Istanza per il rilascio del provvedimento di VIA nell'ambito del Provvedimento autorizzatorio unico regionale ex art. 27bis D.lgs.152/2006 e ss.mm.ii. relativamente all'intervento "*Realizzazione di un impianto di produzione di energia da fonte eolica costituito da 4 aerogeneratori per una pot. totale di impianto pari a 24.6 MW da installare in Provincia di Benevento, in loc. Macchie nel Comune di Buonalbergo e San Giorgio la Molara con opere di connessione ricadenti nei comuni di Casalbore (AV), Ginestra degli Schiavoni (BN), Montecalvo Irpino (AV), Castelfranco in Miscano (BN) ed Ariano Irpino (AV)*".

CUP: 9845 - Proponente: PEB – Parco Eolico Buonalbergo S.r.l.

Figura 2 – Confronto tra la configurazione di layout già agli atti (sx) e quella ottimizzata (dx).

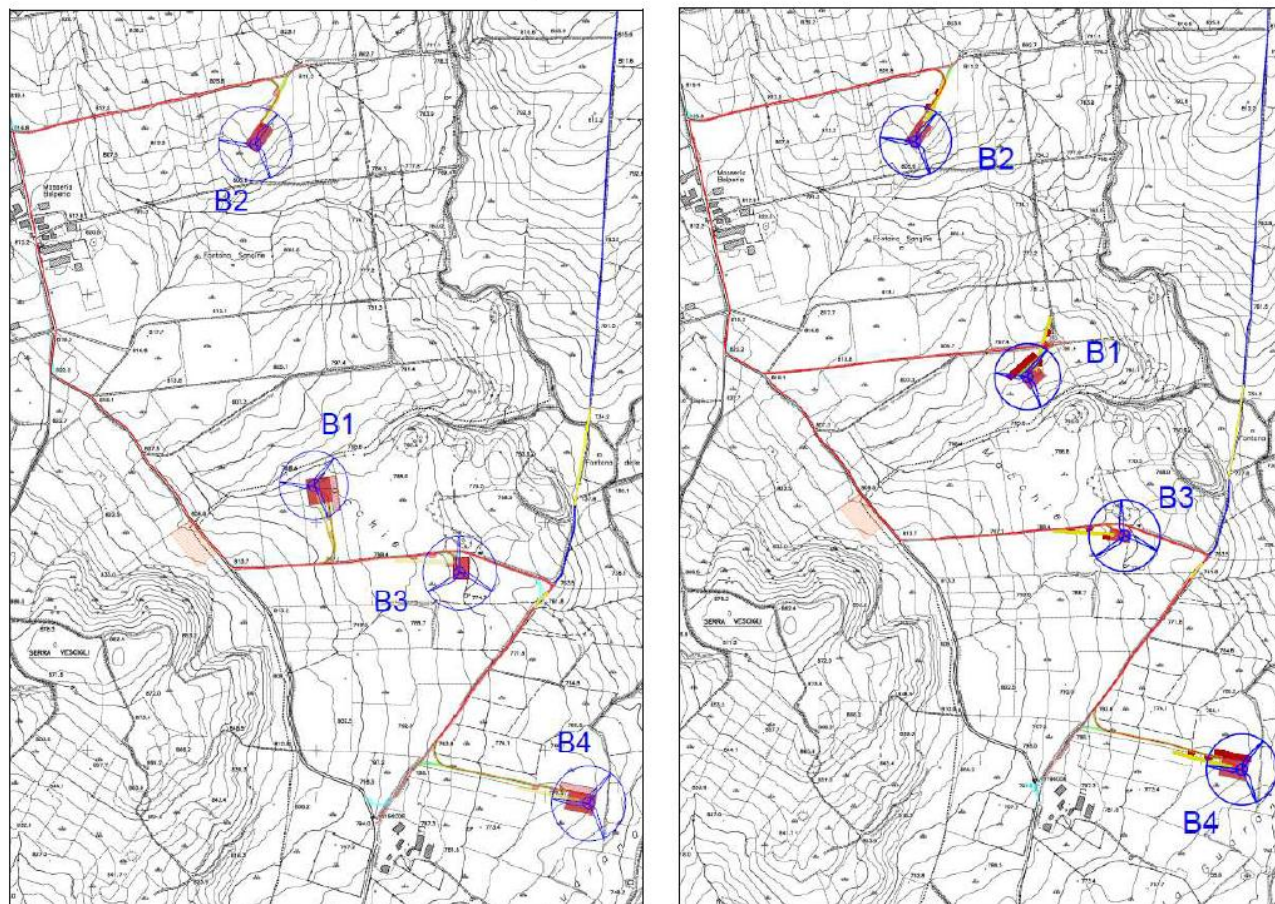
A seguito delle richieste integrative (art. 27-bis, D.Lgs. 152/2006) e dell'accertamento della presenza di usi civici (nota regionale 20/02/2024 e perizia dedicata agli atti), il layout è stato rimodulato per evitare l'insistenza diretta su particelle gravate.

Sul piano elettrotecnico si passa a una sola terna 30 kV nel cavidotto MT esterno (in luogo di due): minori tempi di posa, interferenze e criticità con reticolo idrografico/infrastrutture; la DPA resta invariata secondo lo studio EM riemesso e ARPAC ha espresso parere favorevole (29/11/2024). Micro-spostamenti: B1 +220 m con cambio particella; B2 circa 27 m verso S; B3 circa 23 m; B4 circa 8 m.
